MEMOIRE EN REPONSE AUX QUESTIONS ISSUES DE L'ENQUETE PUBLIQUE

PROJET SOLAIRE PHOTOVOLTAIQUE Parc solaire CS de la Cléry Loiret (45)

PREAMBULE

Figure ou Photo 1 : Exemple de protection mise en place autour d'un onduleur (Source : TotalEnergies)

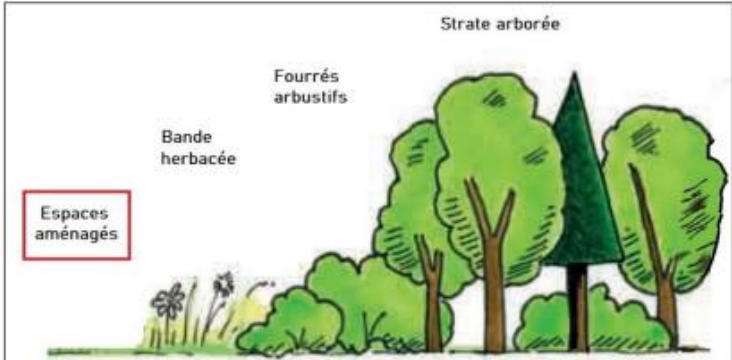
- Une protection autour des onduleurs : celle-ci est indispensable afin d'éviter que les animaux mangent les câbles. Parmi les solutions existantes et les plus courantes, on retrouve l'installation d'une petite clôture autour du boîtier (Figure ou Photo 1).
- Une clôture pour la protection des haies à prévoir sur le projet (Figure ou Photo 2).

Aussi dans le cas où le pâturage serait mis en place pour ce projet, mis à part l'installation de d'abreuvoirs (bacs posés au sol), il n'est prévu aucune installation supplémentaire nécessaire au troupeau. Cependant, des protections vis-à-vis des éléments techniques du parc photovoltaïque pourront être à prévoir comme :

Carte 1 : Haie ciblée pour la mesure de renforcement au Nord du site (Source : TotalEnergies)

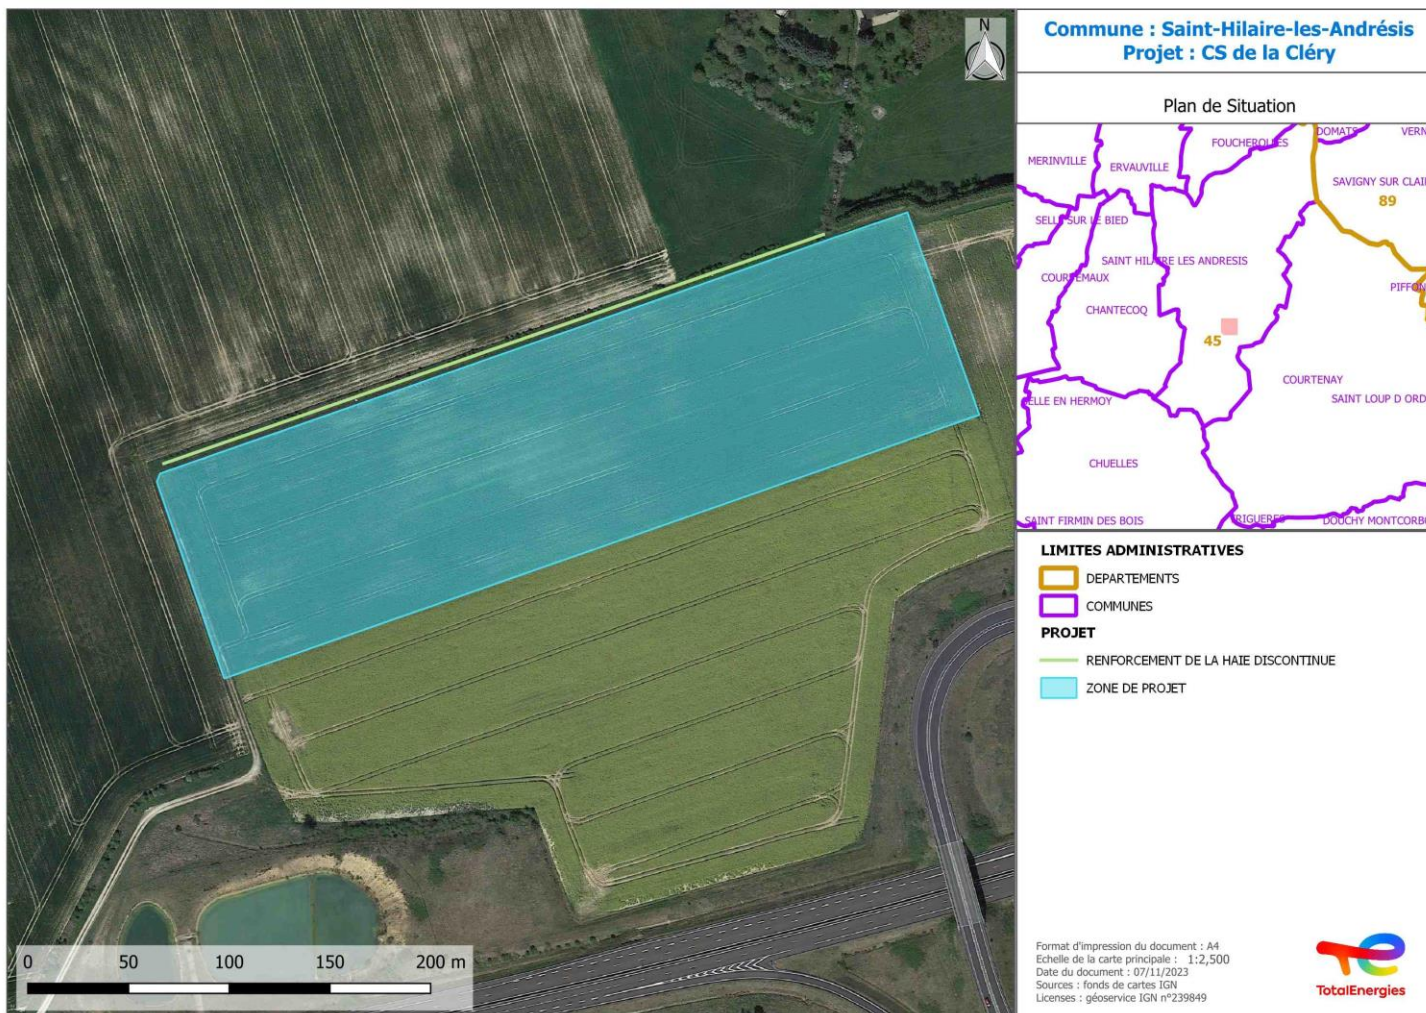
Dans les deux contributions des riverains du site, il a été mentionné le souhait d'installer une haie au Nord du parc solaire. Afin de limiter autant que possible les vues depuis les habitations, il est tout à fait possible de prévoir un renforcement de la haie aux endroits discontinus situés au Nord. Ceci sous réserve de la signature avec les propriétaires, d'une convention de plantations permettant de réaliser la mesure. Sans ces accords fonciers, il sera impossible pour TotalEnergies de la mettre en place.

Également, toujours afin de réduire les visibilités TotalEnergies propose aux riverains du lieu-dit les Dufours, la plantation de deux arbres sur leur propriété. Cette mesure supplémentaire pourra permettre de réduire un peu plus les visibilités depuis cet espace privé. Un partenariat avec une pépinière ou un paysagiste sera mis en place afin de proposer des essences locales et adaptées au milieu et à l'environnement paysager. La fourniture (arbres, piquets, paillage...) et la plantation de ces arbres sera assurée par un prestataire (pépinière ou paysagiste) de TotalEnergies. Aussi, leur localisation sera conjointement déterminée entre TotalEnergies et les propriétaires des lieux afin de conserver un intérêt vis-à-vis du projet. Au même titre que la précédente mesure, cette plantation pourra être envisagée sous réserve de la signature avec les propriétaires, d'une convention de plantations permettant de sécuriser le foncier afin de pouvoir réaliser la mesure.

La Carte 1 localise la haie qui fera l'objet de la mesure de renforcement (densification des végétaux afin de créer un rideau végétal).

Carte 2 : Tracé prévisionnel des convois en phase chantier (Source : TotalEnergies)

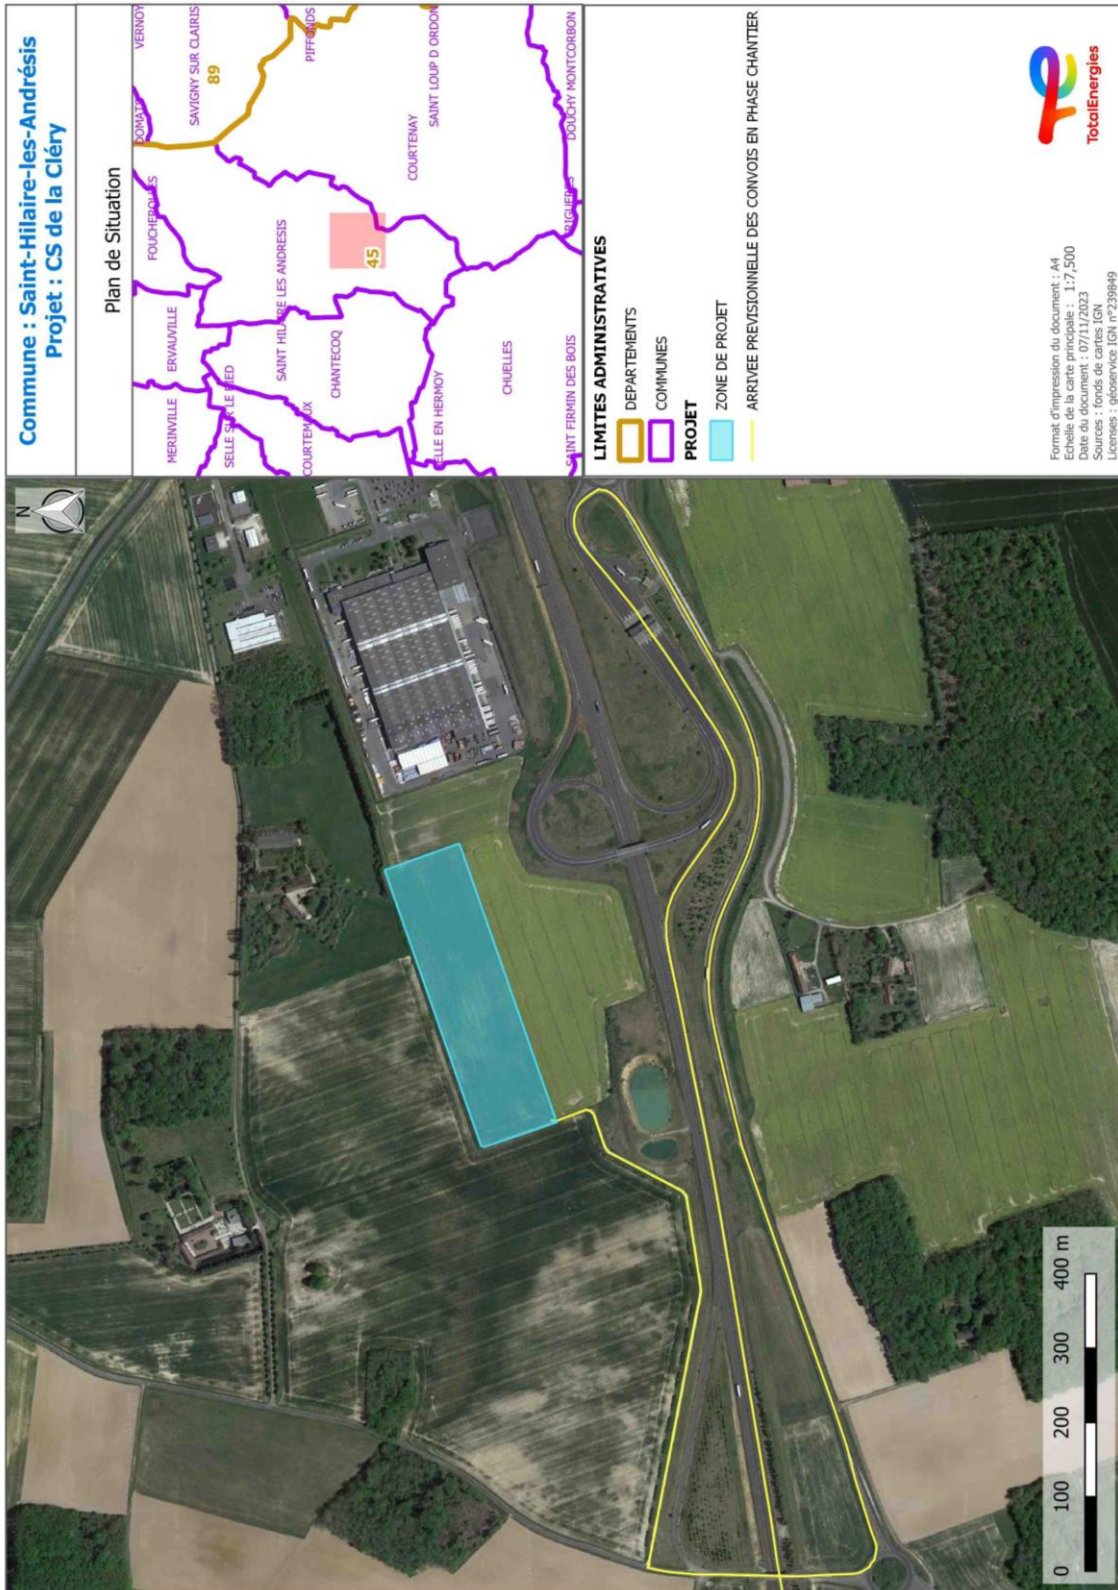
Dans la contribution de M. Philippe Champé, il est mentionné de voir la route des Crançons Dufour perdre son aspect rural. Plusieurs axes routiers structurent la zone d'accueil du parc solaire dont la route des Crançons Dufour. Celle-ci ne desservant pas directement la parcelle de la centrale, elle ne sera pas privilégiée par les équipes construction de TotalEnergies. En effet, le chemin de prédilection est le chemin

des Chalumeaux puisque celui-ci rejoint directement la parcelle concernée et, est rapidement accessible depuis la sortie d'autoroute située au Sud (voir Carte 2). L'objectif étant de générer le moins de nuisances possibles.

Carte 3 : Localisation des onduleurs du parc (rectangle bleu) et du PTR sur le plan fourni dans le Permis de Construire
(Source : TotalEnergies)

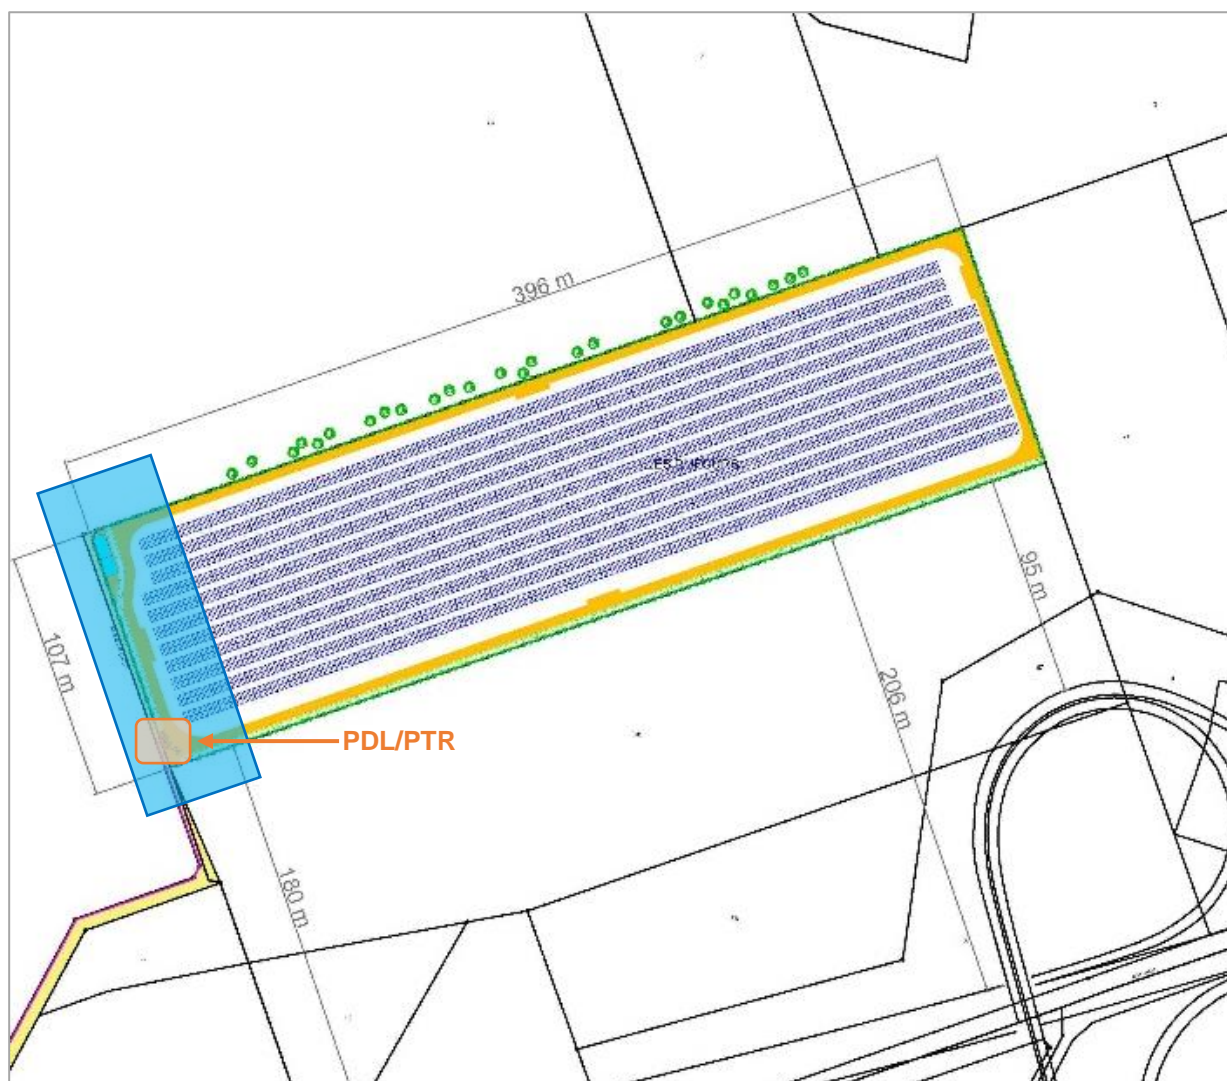
Dans la phase d'exploitation du parc, les seuls éléments techniques pouvant générer un bruit sont : les onduleurs et le poste de transformation (ici couplé au poste de livraison).

Ainsi, compte tenu de la proximité du parc solaire aux habitations, l'emplacement des onduleurs et du poste de transformation a été travaillé en conséquence. Les onduleurs ont été placés à l'extrémité Ouest du parc, la plus éloignée des habitations. La Carte 3 localise l'emplacement projeté des onduleurs (rectangle bleu). Le poste de livraison/combiné poste de transformation est également fléché sur la carte ci-dessous.
